ALTERAÇÃO NA ALTURA DO ASSENTO DOS MOCHOS

Detalhes da Alteração:

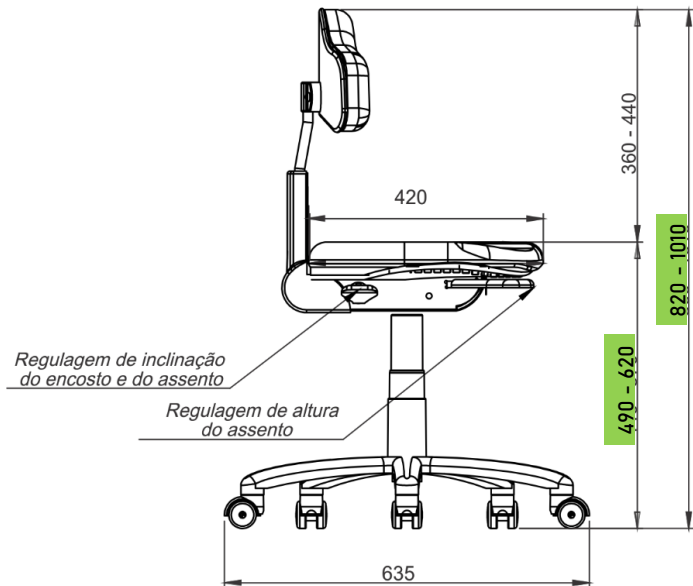
Gostaríamos de informar que os mochos dos modelos **ANTI-STRESS** e **SINCRONIZADO**, linha **White** e **Black**, passaram por uma modificação em sua estrutura, especificamente na altura do assento, com um aumento de **50 mm**. Essa alteração visa melhorar a ergonomia e o conforto do usuário.

- Modelos afetados: ANTI-STRESS e SINCRONIZADO;
- Altura do assento anterior: 440 - 570 mm;
- Nova altura do assento: 490 - 620 mm;
